**COMUNE DI
ROCCAFORTE MONDOVÌ**

**PIANO REGOLATORE GENERALE
INTERCOMUNALE**

**RELAZIONE GEOLOGICO - TECNICA
INTEGRATIVA**

controdeduzioni alle osservazioni formulate dalla Regione Piemonte - Assessorato Urbanistica, Settore
Approvazione Strumenti Urbanistici - trasmesse con nota n° 7216/96 - 11548/96 del 16/06/1997, adottate con
D.C. n° del

CARTA DI SINTESI
scala 1:2.000
Tav. 1:
Lotto P1.1
Lotto P1.2

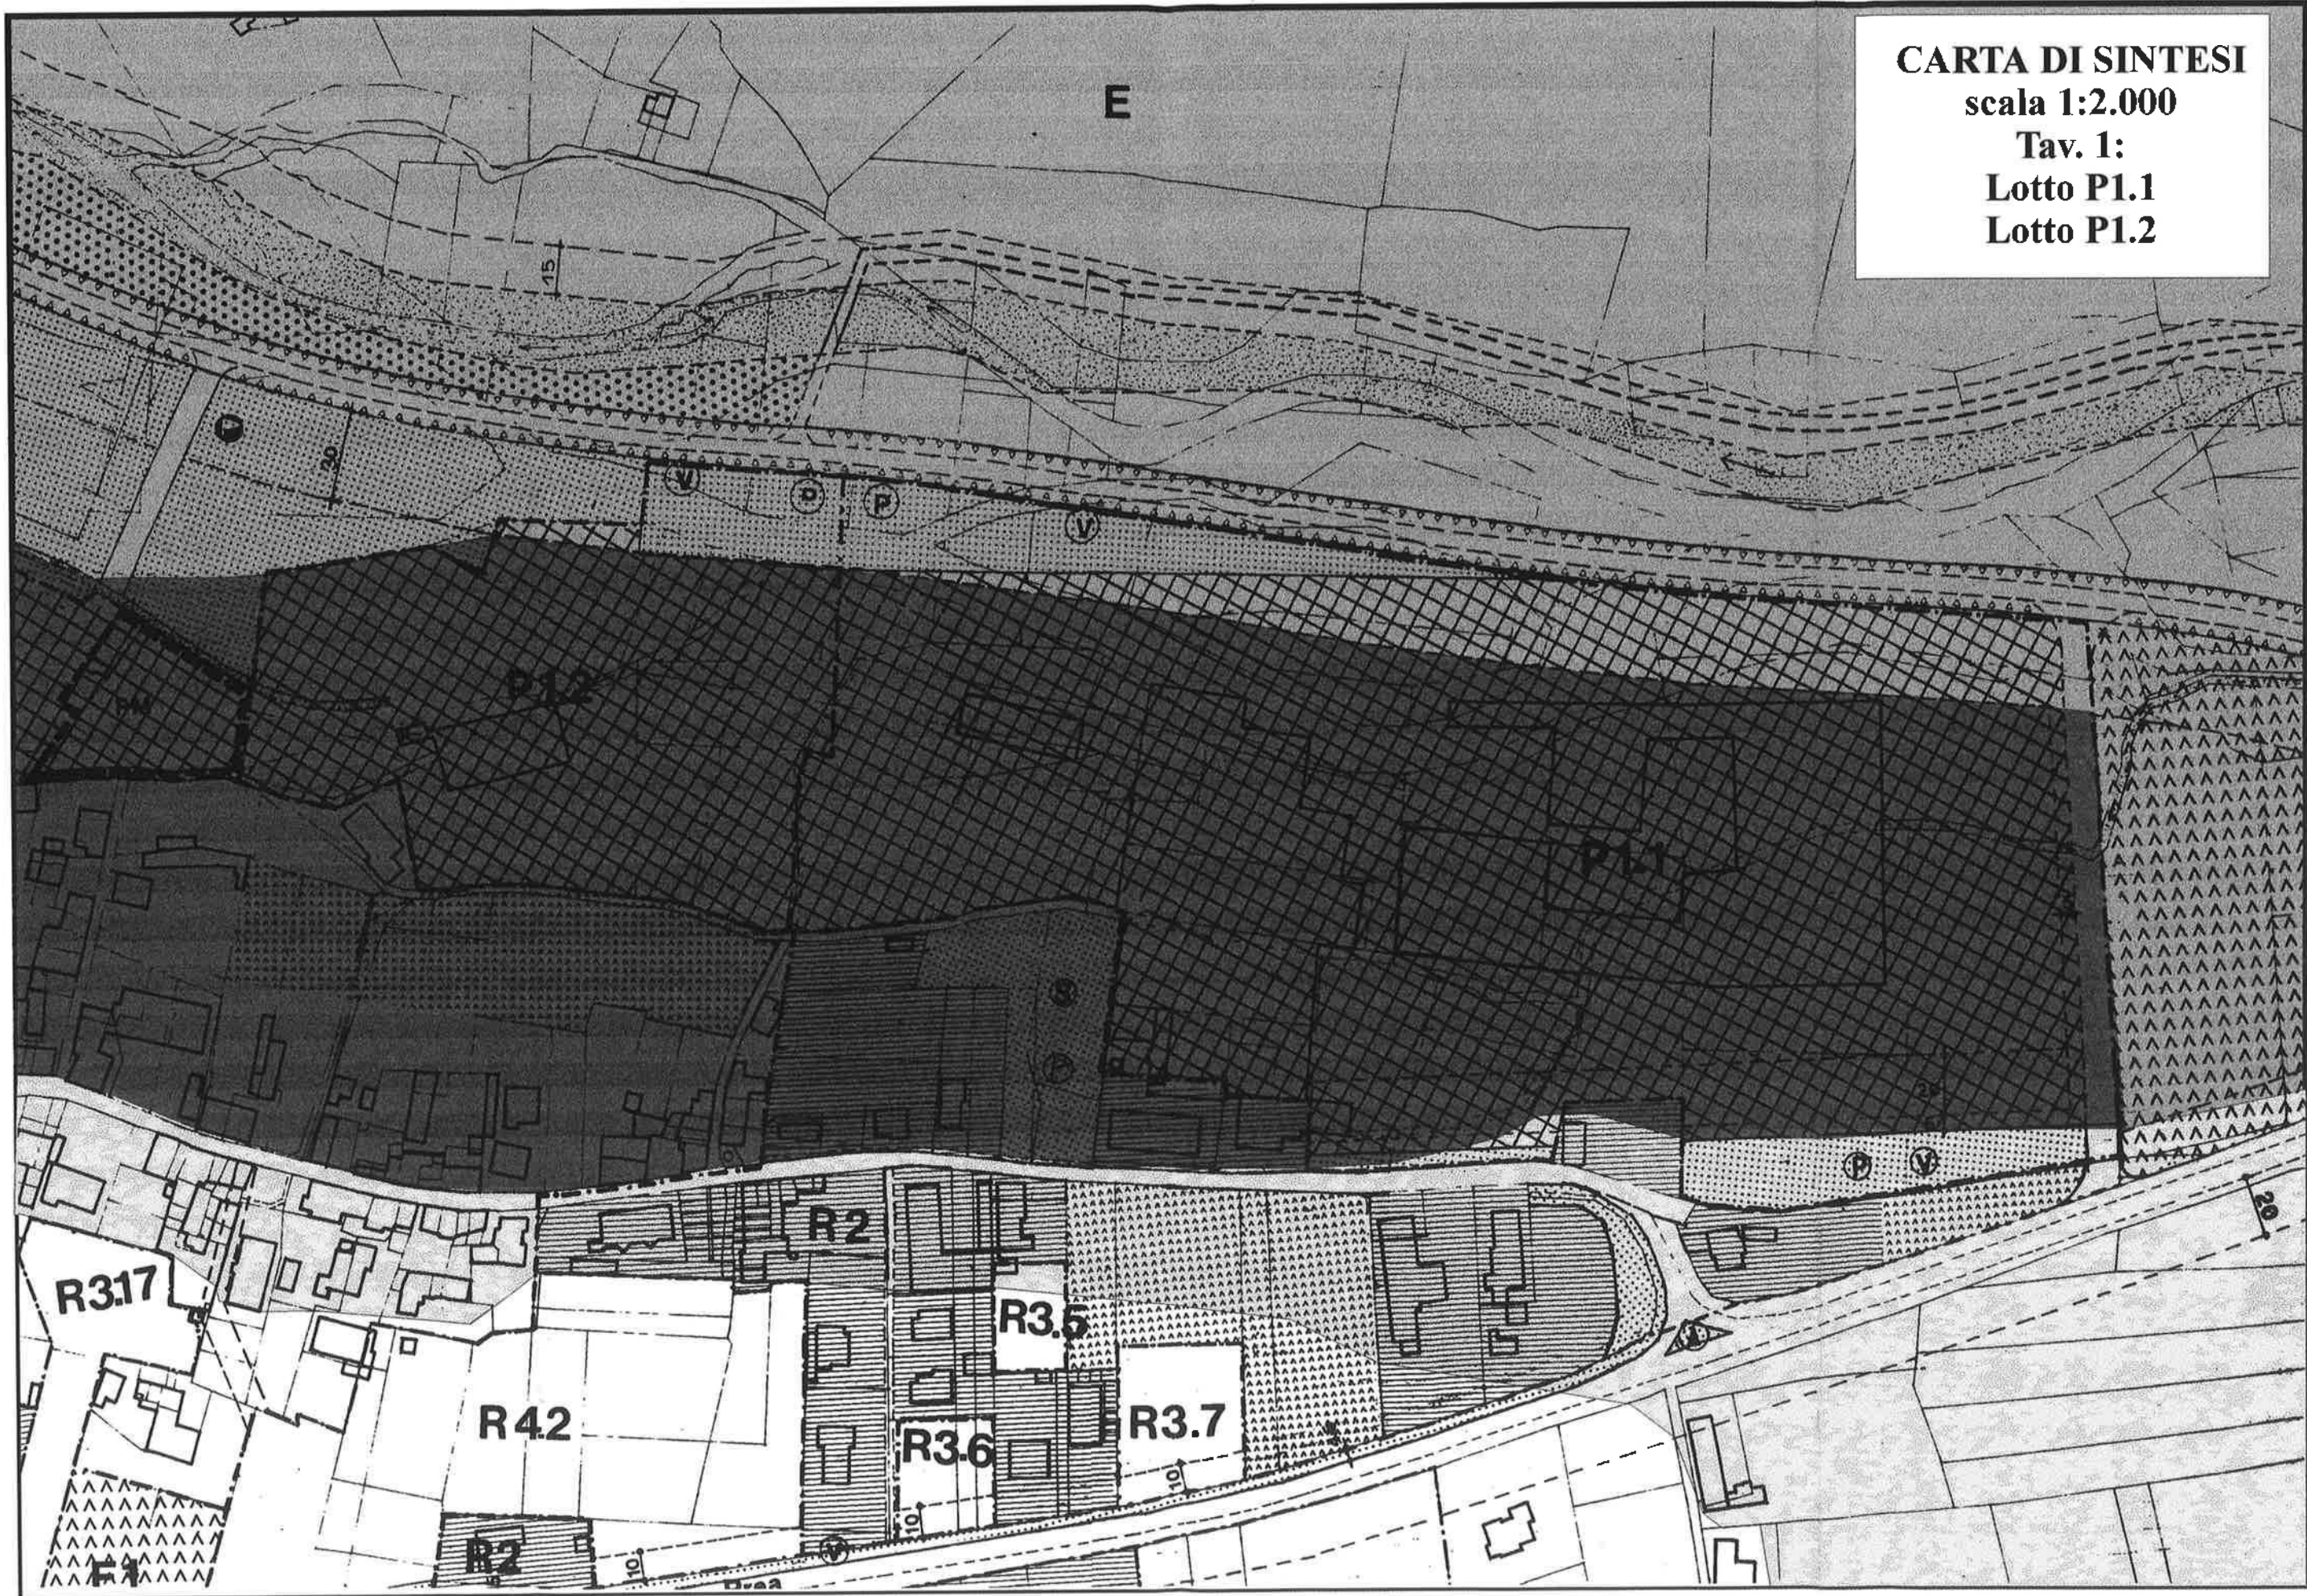
P1.1, P1.2, P1.3, T1.1, per cui è stato espresso parere negativo poiché ricadono su porzioni di territorio ad elevata pericolosità per alluvionamento da parte del Torrente Ellero;

si riconfermano le considerazioni espresse nella relazione allegata alle previsioni del P.R.G., infatti si tratta di aree che per la loro posizione rispetto al corso del T. Ellero sono ubicate in settori morfologicamente soggetti alla dinamica del corso d'acqua. Pertanto si concorda in linea generale con il parere del Servizio Prevenzione Territoriale (Regione Piemonte) "... ricadono su porzioni di territorio ad elevata pericolosità per alluvionamento da parte del T. Ellero ...".

Tali lotti ricadono nel tratto di fondovalle per il quale è stato realizzato, a cura di "HY.M. STUDIO", nel febbraio 1997, il "Progetto esecutivo opere di difesa idraulica dell'abitato di Roccaforte Mondovì", progetto che prevede la costruzione di un argine di difesa, approvato dalla "Sottocommissione Assetto Idrogeologico dell'Autorità di Bacino del Fiume Po".

I succitati lotti, come evidenziato nell'allegato alla scala 1:2.000, ricadono in parte nella classe IIIa, in parte nella classe IIIb.

Tav. 1:
Lotto P1.4

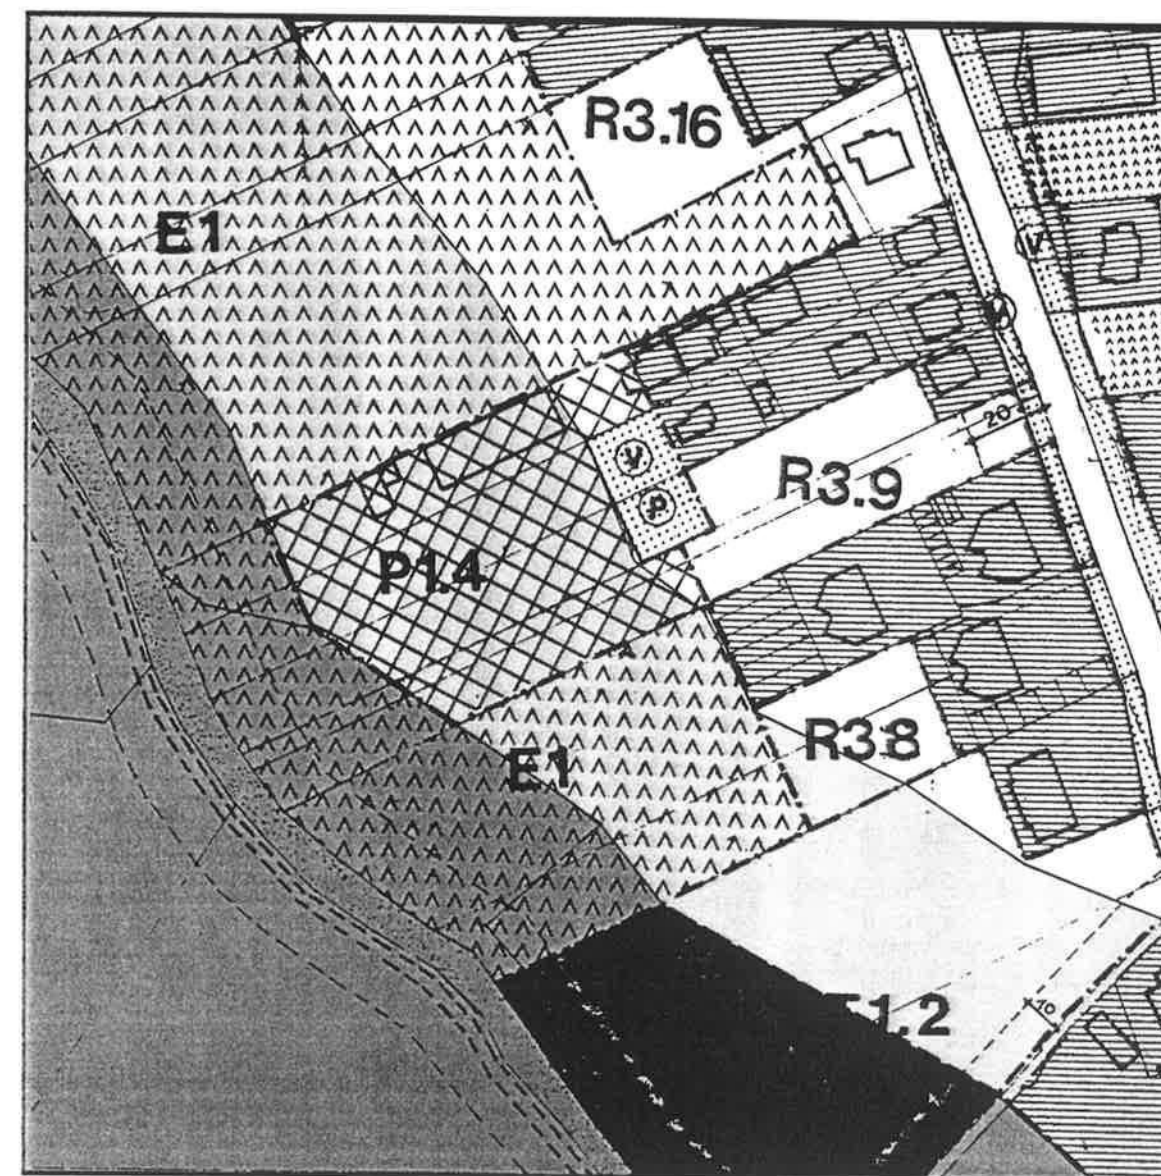
P1.4, P1.5, P1.8, T1.2, per cui è stata richiesta una delimitazione di rispetto dal Torrente Lurisia;

Si concorda con il parere del Servizio Prevenzione Territoriale (Regione Piemonte) e viene confermata la fascia di rispetto dal T. Lurisia così come già visualizzata nell'elaborato originale allegato al progetto della variante al P.R.G..

Tali lotti, adeguati come evidenziato nell'allegato alla scala 1:2.000, ricadono nella classe II.

CARTA DI SINTESI
scala 1:2.000
Tav. 1:
Lotto P 1.9

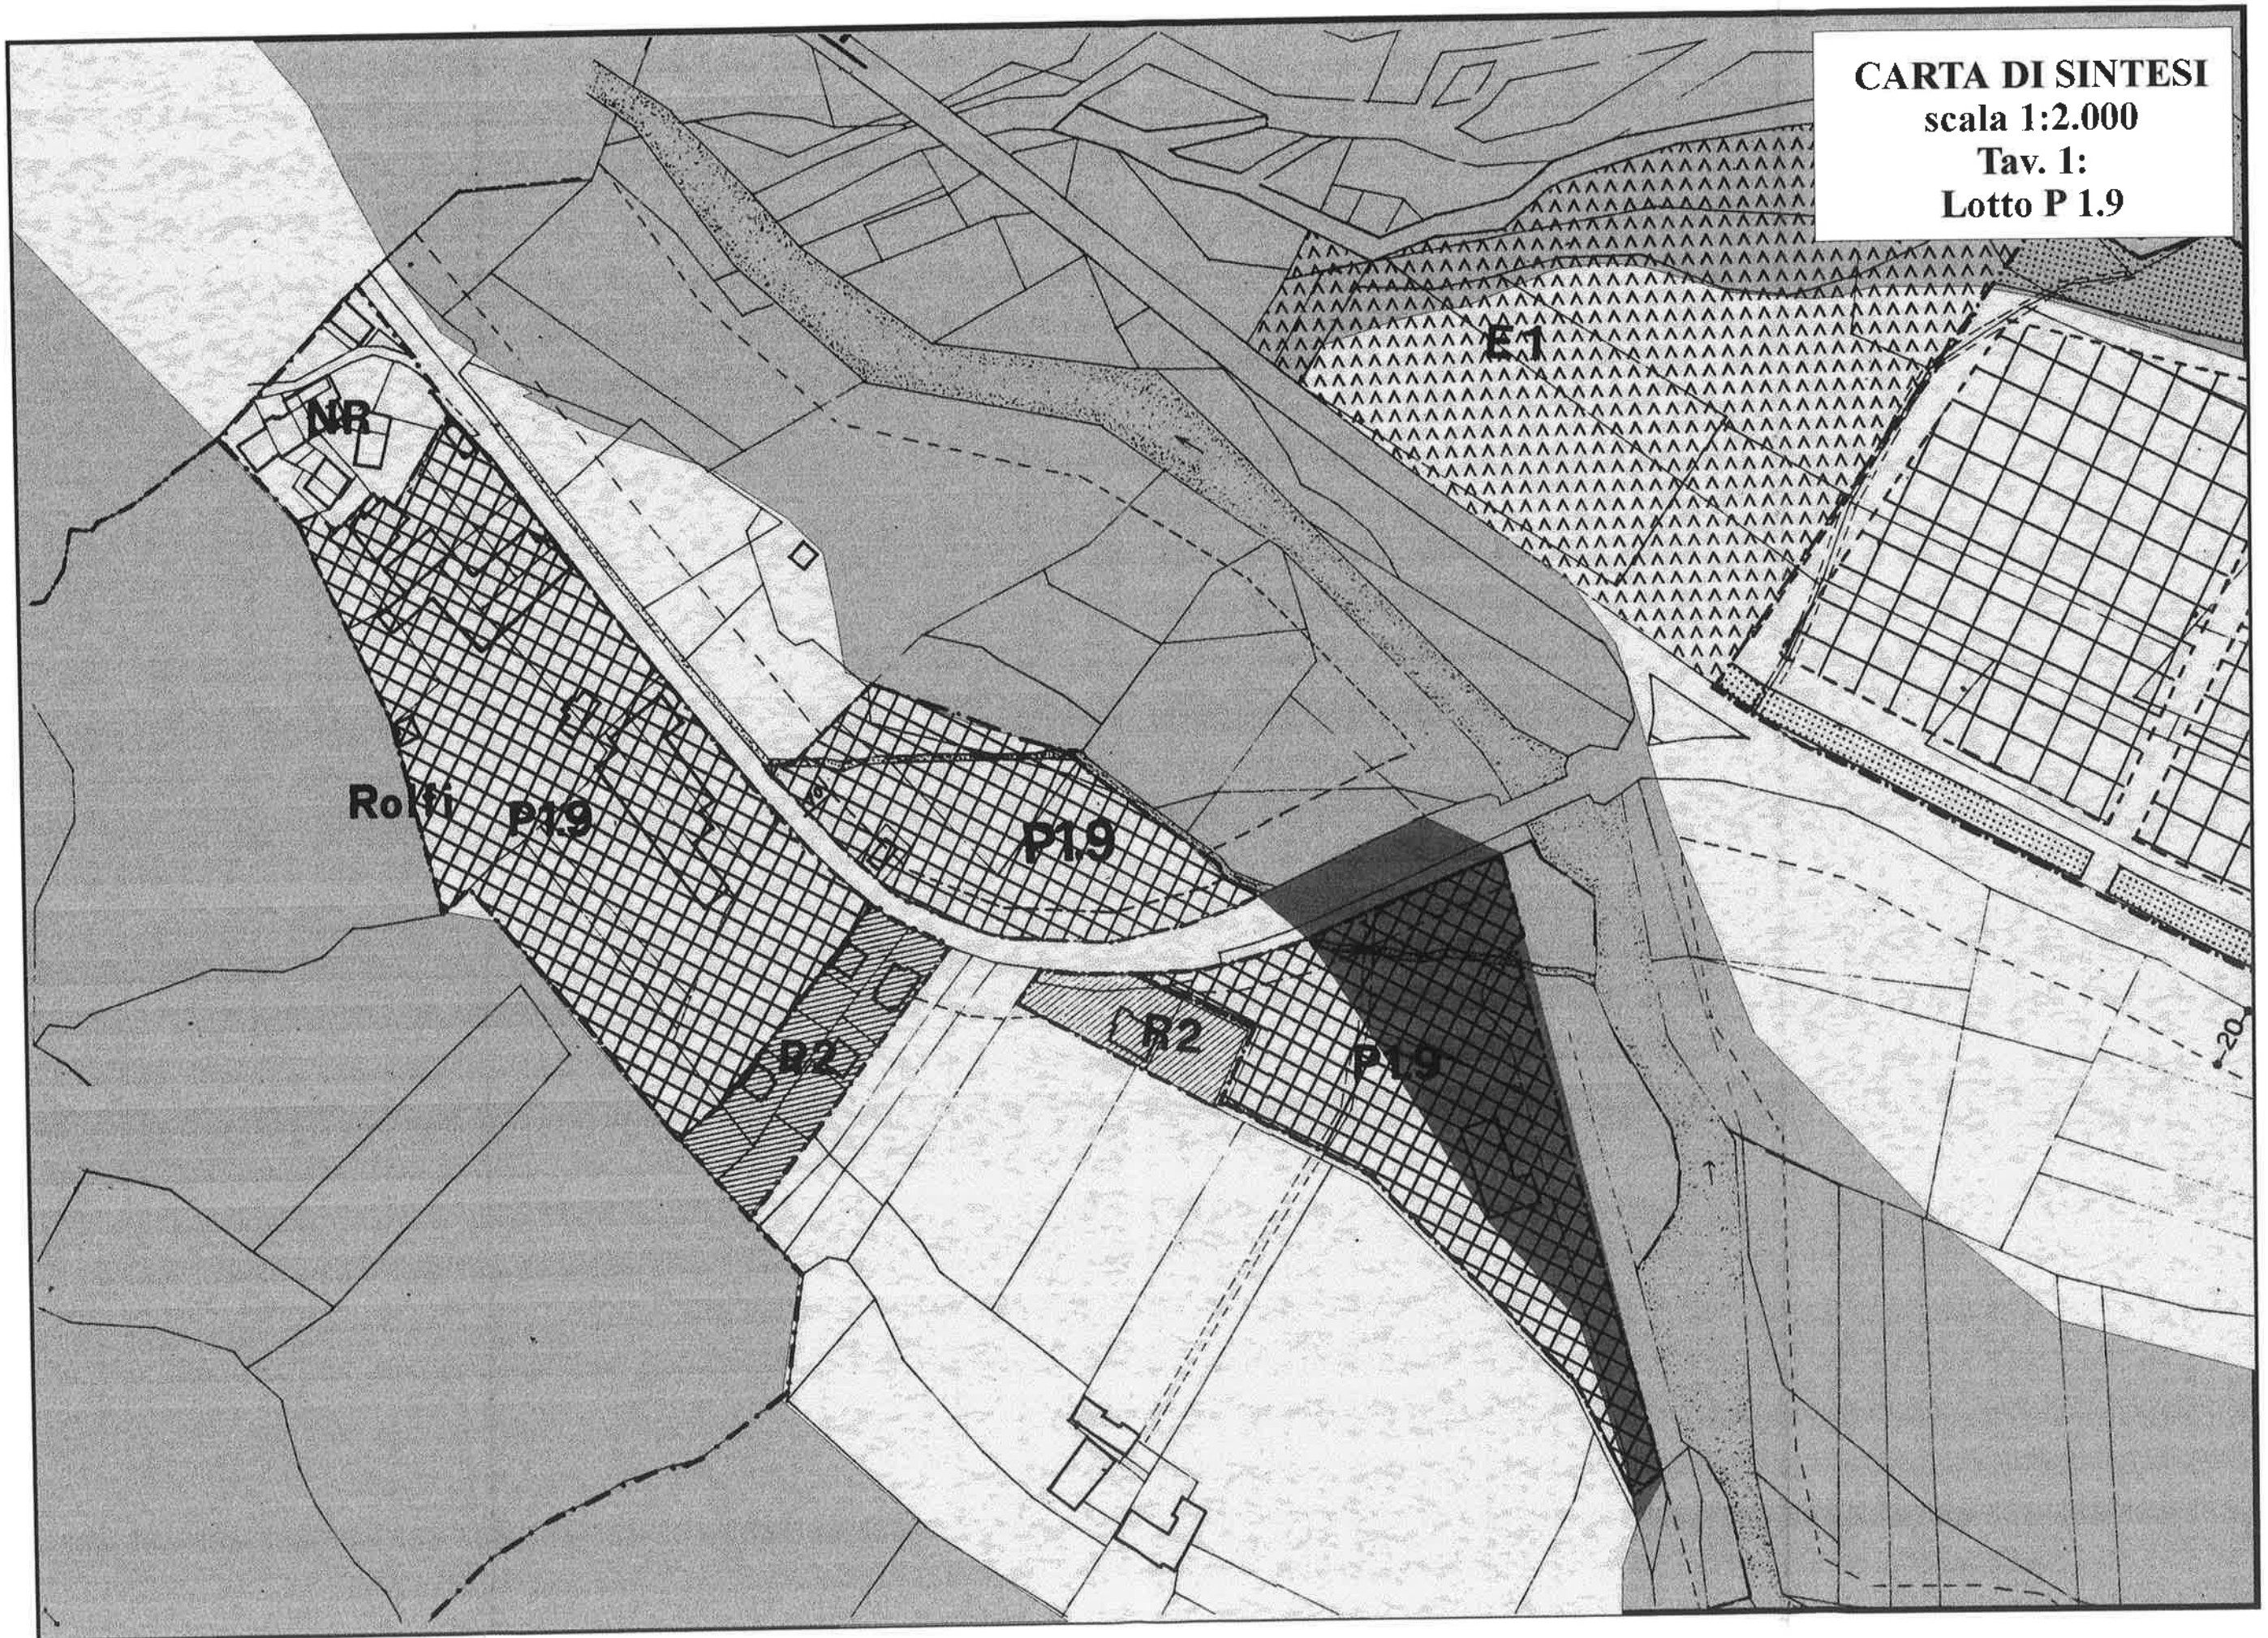
P1.9, per cui è stata richiesta una ridefinizione dettagliata della zona a rischio di alluvionamento da parte del T. Lurisia.

Il Lotto P1.9 è formato da tre settori, il primo compreso tra il versante orografico sinistro e la strada comunale, il secondo a monte dell'attraversamento sul T. Lurisia della stessa strada, a margine del T. Lurisia ed il terzo situato tra la strada citata ed il corso d'acqua. Per il primo settore non esistono problematiche di dissesto nè in atto nè potenziali, per il secondo si ribadisce quanto in precedenza espresso nella relazione geologica allegata alla previsione di piano "...La porzione più meridionale, sede di un capannone, si presenta pianeggiante, 3-4 m al di sopra del Torrente ... allo stato attuale esistono oggettivi rischi di alluvionamento, in concomitanza di eventi meteorici estremi, che possono coinvolgere il settore meridionale del lotto. Si ritiene quindi necessario il ripristino e l'adeguata sistemazione di tutto l'argine di protezione, esistente, al settore in sinistra orografica.

Infine si fa notare che per quanto concerne la presenza dell'attraversamento della strada comunale sul T. Lurisia, in base alle verifiche idrauliche effettuate da "HY.M.STUDIO", nell'ambito del "Progetto generale degli interventi di sistemazione idraulica del bacino del T. Ellero" su incarico della Comunità Montana delle Valli Monregalesi, si deduce che l'attraversamento in questione (n° 14 nel progetto citato) è in grado di smaltire la portata di piena cinquecentenaria, tuttavia il settore meridionale, a margine del T. Lurisia, del lotto citato rimane soggetto alla dinamica del corso d'acqua essenzialmente per motivi geomorfologici, essendo situato sulla direzione preferenziale del flusso idrico in piena. Tale settore, così come riportato nell'allegato alla scala 1:2.000, ricade parte in classe II, parte in classe IIIb: si ritiene comunque di precisare che il settore ricadente in classe IIIb non dovrà essere considerato edificabile, ma sarà utilizzabile solamente per lo stoccaggio e il deposito di materiali inerenti all'attività esistente.

Per il terzo settore si concorda con il parere espresso dal Servizio Prevenzione Territoriale della Regione Piemonte che lo ritiene, in alcune parti, soggetto ad alluvionamento da parte del T. Lurisia nel corso di eventi meteorici estremi e pertanto si ritiene di definire una fascia di rispetto dal corso d'acqua: a tale proposito si è in parte tenuto conto dello studio idraulico realizzato da "Studio di Ingegneria" di Torino, per conto di Interstrade S.p.A., nell'ottobre 1997. L'allegato cartografico alla scala 1:2.000 pone tale lotto, a seguito dell'adeguamento alle prescrizioni, in classe II, mentre la parte ricadente in classe IIIa è stata stralciata.
